**AVIS RELATIF À LA PROTECTION
CONTRE LES EVENTUELS EFFETS NOCIFS ET NUISANCES
PROVOQUÉS PAR LES RAYONNEMENTS NON IONISANTS
GÉNÉRÉS PAR DES ANTENNES ÉMETTRICES STATIONNAIRES**

Commune : ESNEUX - Exploitant : ORANGE

Référence exploitant : 078L1_5 / 30676L1_5 / 40676L1_5 / 50676L1_5

Rapport n° 3182 / 2023

Figure 1 : Vue en plan des lieux de séjour et des points de contrôle

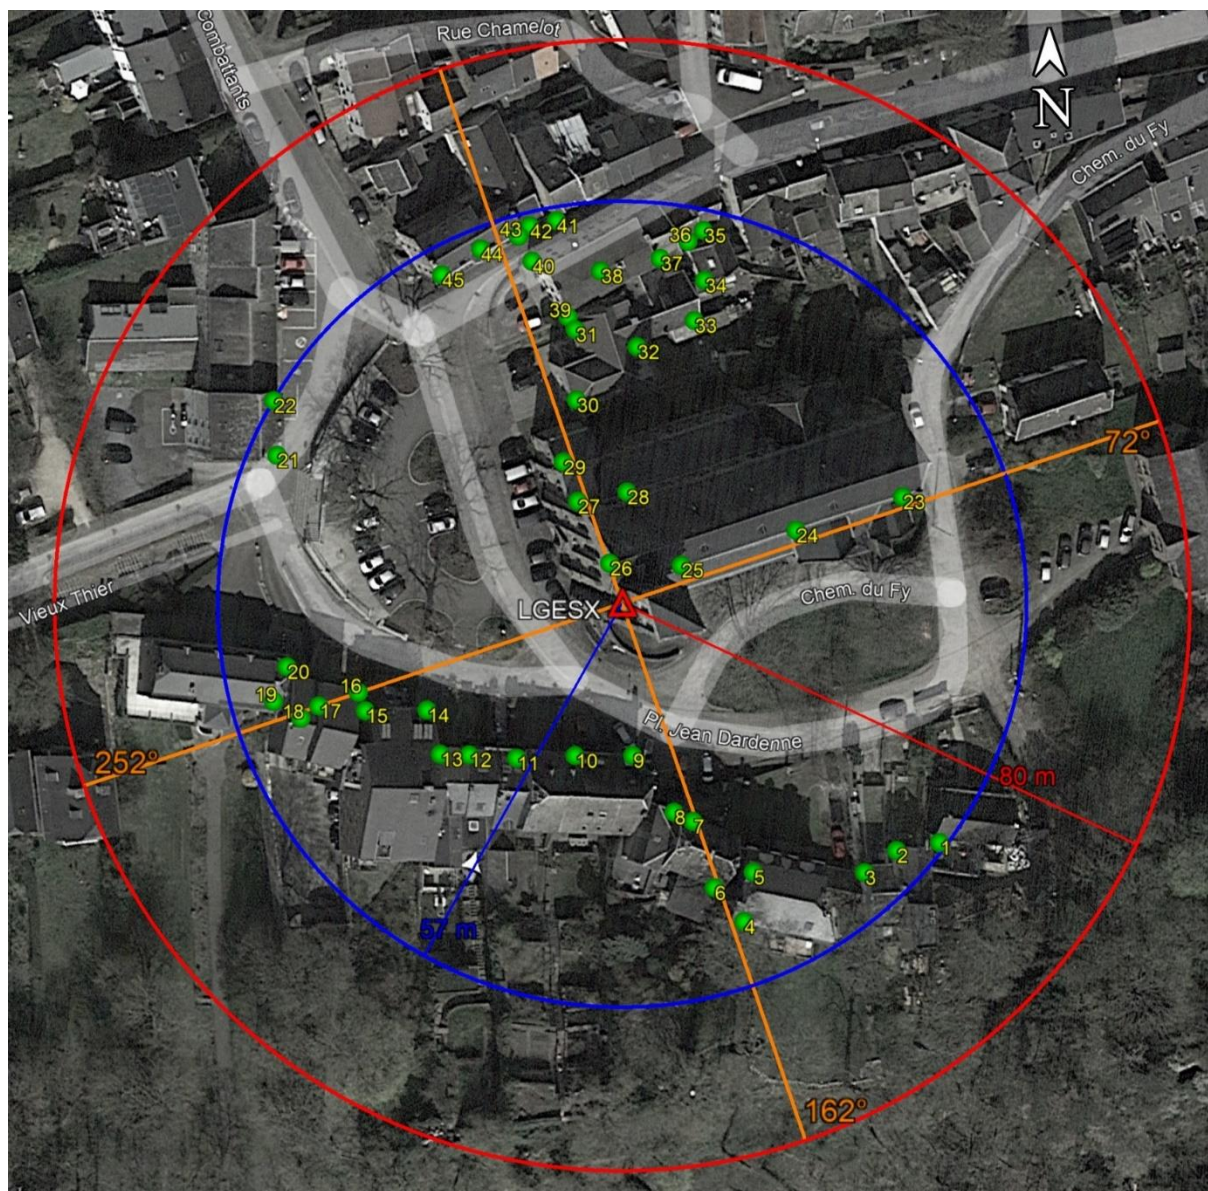
Les fréquences d'émission, la puissance rayonnée par chacune des antennes et leur gain permettent de déterminer le rayon de la zone à analyser. Tout dépassement de la limite par installation est exclu en dehors de cette zone. Le tableau 2 reprend les 35 LS² pour lesquels l'indice d'exposition est le plus élevé. Les différentes colonnes indiquent :

- le numéro du point de contrôle repris sur un des plans de la figure 1;
- le numéro du LS dans lequel se trouve le point de contrôle de la 1^{ère} colonne ;
- l'atténuation d'obstacle prise en compte pour le calcul de l'indice d'exposition dans le LS ;
- le résultat du calcul de l'indice d'exposition.

En ce qui concerne les antennes de l'installation mentionnées dans le tableau 1, la distance maximale à laquelle la limite pourrait être atteinte, à l'extérieur, est égale à 75,4 m. S'il n'y a pas de LS à une distance inférieure, les antennes respectent forcément la limite d'immission.

Dans le cas des LS situés à l'intérieur des bâtiments, une atténuation d'obstacle est prise en compte et il en résulte que la distance maximale à laquelle la limite pourrait être atteinte se réduit à 53,4 m.

Figure 2 : Vue en plan des installations d'antennes dans un rayon de 300 mètres autour de l'installation faisant l'objet de la demande d'avis

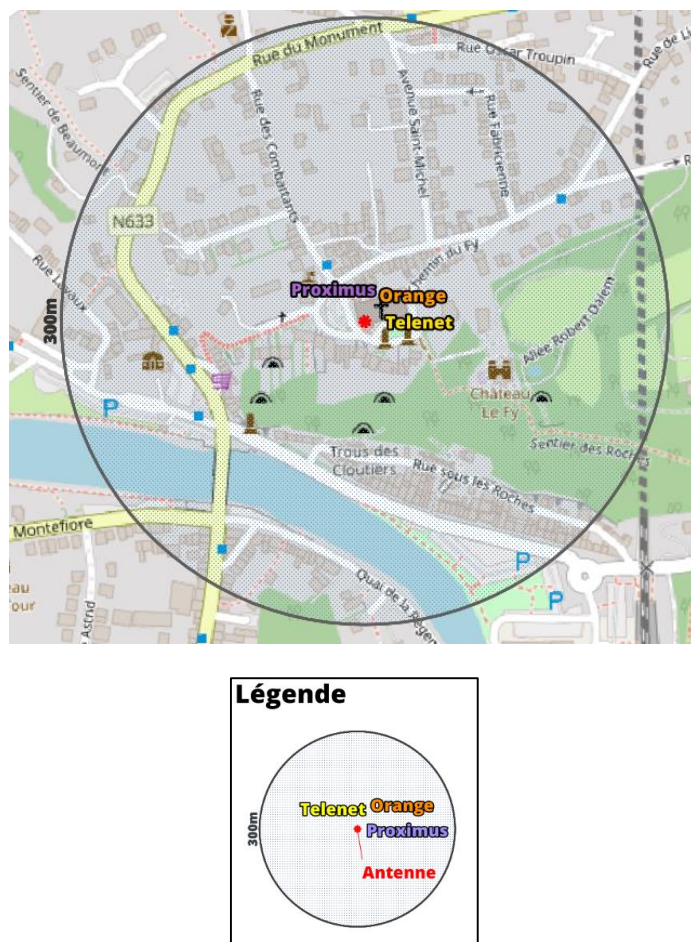
Le plan en projection verticale de la figure 2 indique la localisation des antennes actives éventuelles visées par le décret et situées dans un rayon de 300 mètres autour de l'installation référencée dans le paragraphe 2. Les données de localisation de ces antennes et les avis correspondant sont accessibles via le cadastre en ligne des antennes émettrices stationnaires⁶.

Compte tenu du nombre d'installations localisées dans la figure 2, il apparaît que l'intensité du rayonnement électromagnétique généré, dans les lieux de séjour situés à proximité de l'installation référencée dans le paragraphe 2, par l'ensemble des antennes émettrices stationnaires de l'ensemble des exploitants du même site d'antennes émettrices stationnaires respecte la limite fixée à l'article 4, § 2 du décret.
